## Compte rendu de la visite du Sivom de Collorgues

## Annexe Au Cr visite du 11/10/2016

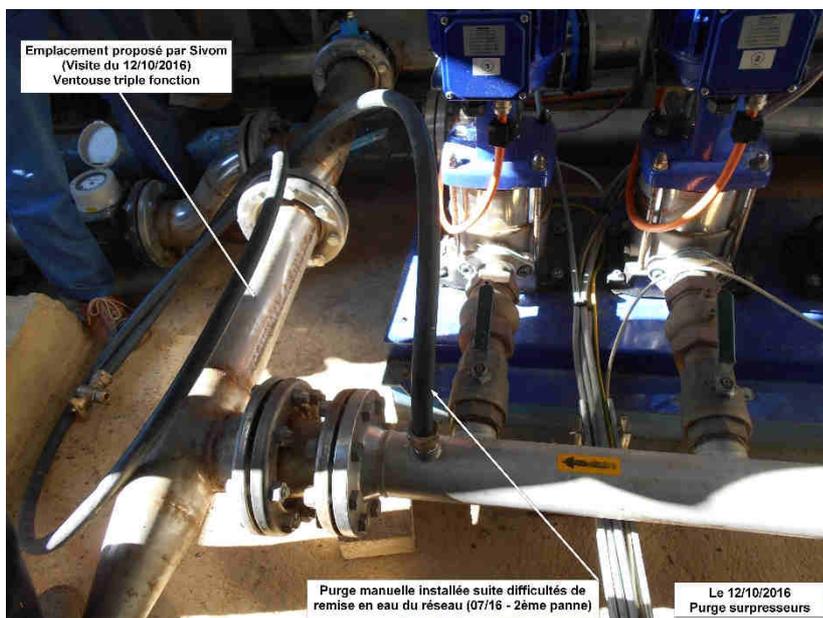
1 Ventouse triple fonctions à placer lors du nettoyage réservoir.

Les purges auto implantées sur les anciennes conduites ont disparue lors de la mise en place des surpresseurs.

Emplacement ventouse triple fonctions suivant photo ci-contre.

Le principe de purge manuelle fonctionne. (Non automatique, non conventionnel, personnel habitué.)

Photo ci-contre, « farce connue ».

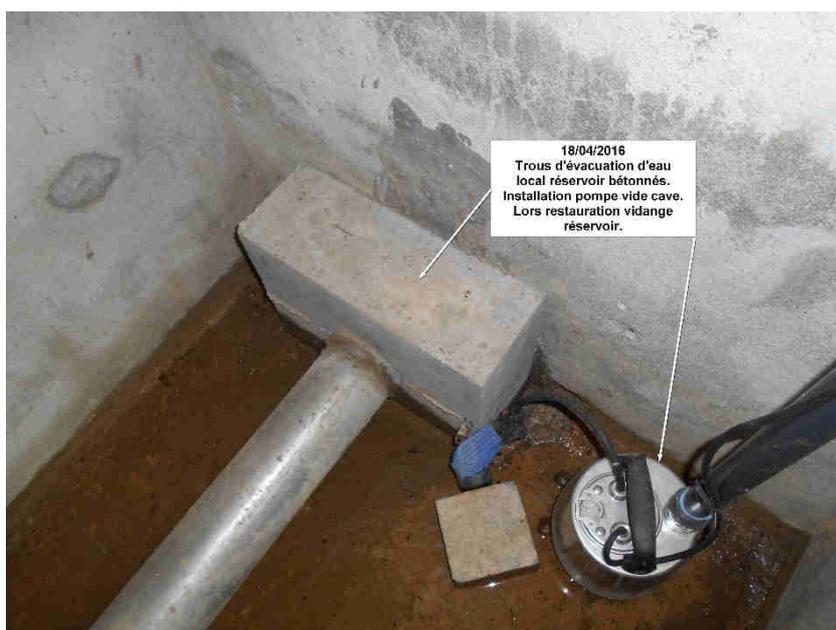
Lors d'un réaménagement, les trous d'évacuation des eaux d'un local de vannes se retrouvent bouchés, d'où installation d'une pompe vide cave.

La bonne solution consistait à recréer les trous conformes à ceux d'origine afin que les eaux puissent s'évacuer sans pompe.

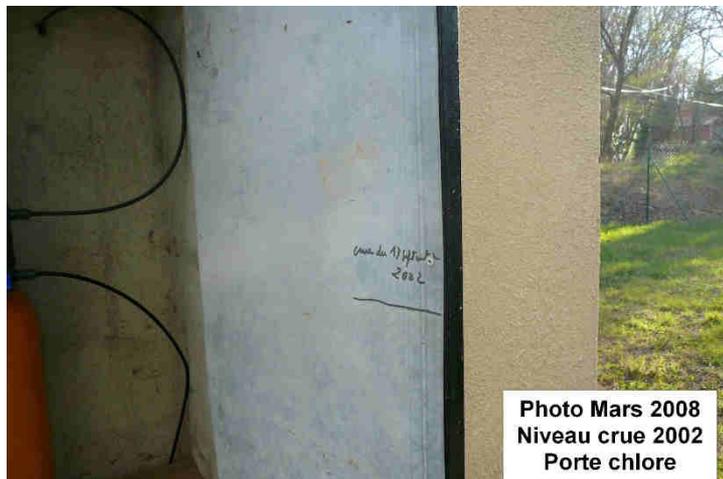
Conduites corrodées idem réservoir. Le CR du 19/4/2016 qui préconisait brossage des parties corrodées était une mauvaise préconisation. **Ne pas faire.**

La photo ci-contre montre le niveau de crue de septembre 2002.

Dans le local captage, des appareils sont vulnérables, dont la pompe chlorage qui a été mise hors d'usage lors de la crue d'octobre 2014.

Ces appareils doivent être remontés au maximum, au-dessus du niveau des crues connues. (*Suivant nouvelle DUP à cette occasion.*)

Il est possible de remonter la pompe chlorage en la décalant à gauche du coffret électrique.

**Forage P2 : Captage actuel**  
 Niveau de la tête de forage.

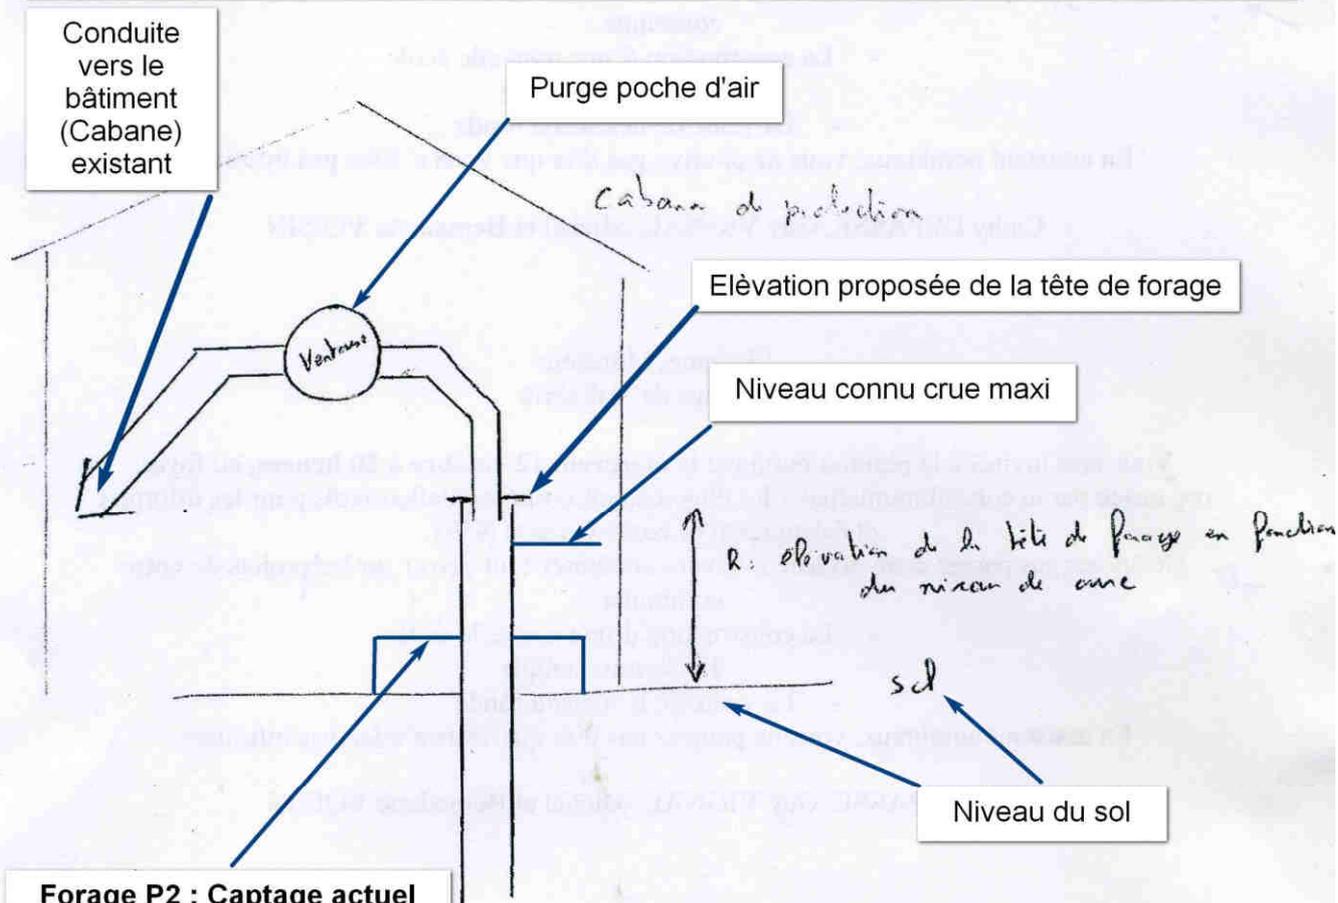
**Forage P2 :** (\*) Principe de mise en sécurité par rapport aux crues connues et poche d'air.

Ce n'était pas une erreur locale.  
 Pratique courante d'avant.

L'expérience (ou erreur du passé) devrait nous insister à corriger à l'occasion.
